**Avis délibéré de la Mission Régionale d'Autorité environnementale  
Nouvelle-Aquitaine sur le projet de création d'une  
centrale photovoltaïque d'environ 2,9 hectares  
à Coulonges (86)**

n°MRAe 2022APNA105

**Localisation du projet :** Commune de Coulonges (86)  
**Maître(s) d'ouvrage(s) :** Société Sergies  
**Avis émis à la demande de l'Autorité décisionnaire :** Préfet de la Vienne  
**En date du :** 07 juillet 2022  
**Dans le cadre de la procédure d'autorisation :** Permis de construire  
L'Agence régionale de santé et le préfet de département au titre de ses attributions dans le domaine de l'environnement ayant été consultés.

Plan de masse ( extrait de l'étude d'impact page 67)

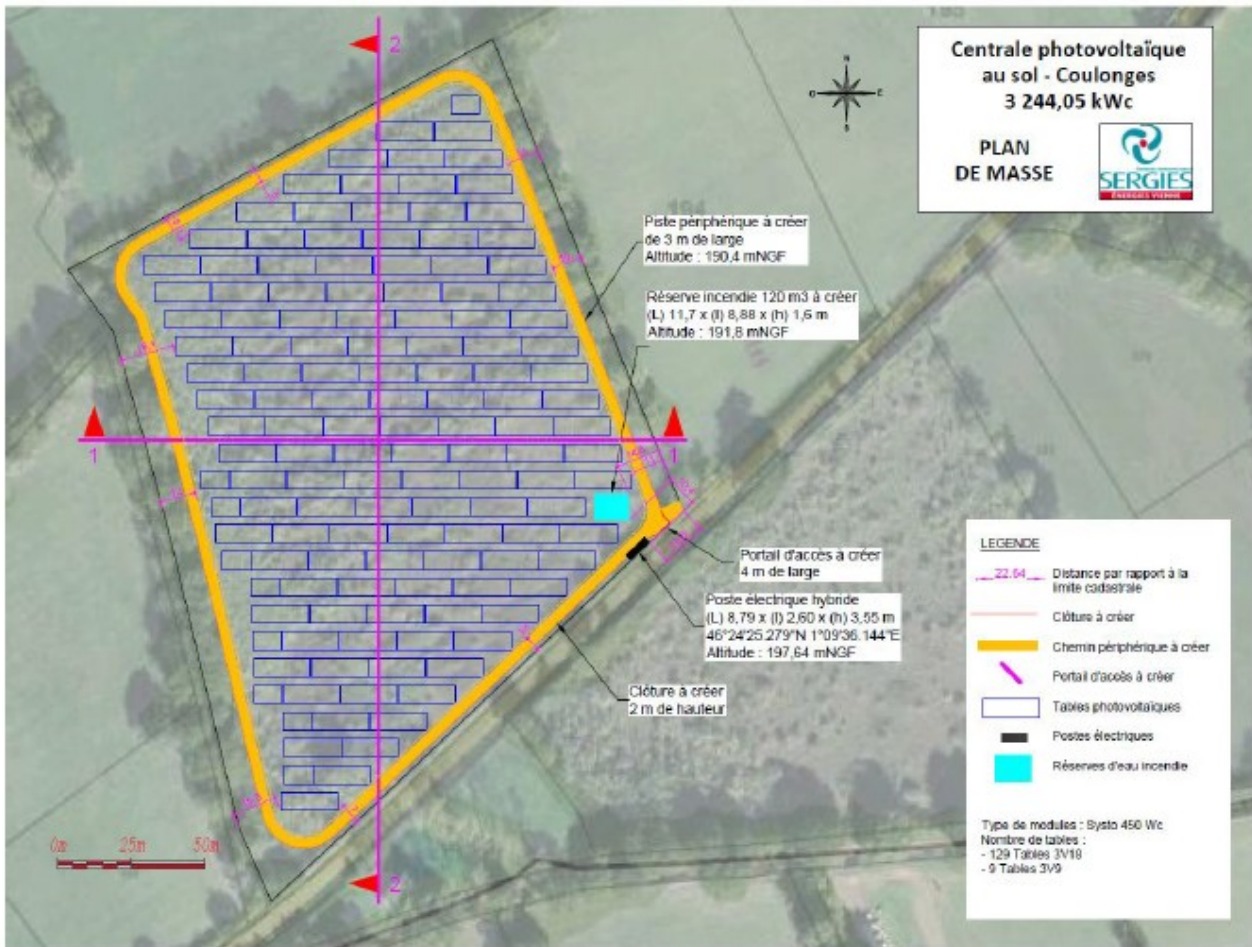
Le site initialement retenu avant étude d'impact s'étendait sur 5,5 ha et se composait de deux parties séparées par la route départementale D124. Après étude d'impact, seule la partie située au nord de la RD a été retenue (cf. pages 6 et suivantes de cet avis), ce qui conduit à une surface clôturée du projet d'environ

4 Dans le tableau page 76 les données surfaciques (surface totale des modules, surfaces au sol) demanderaient à être vérifiées
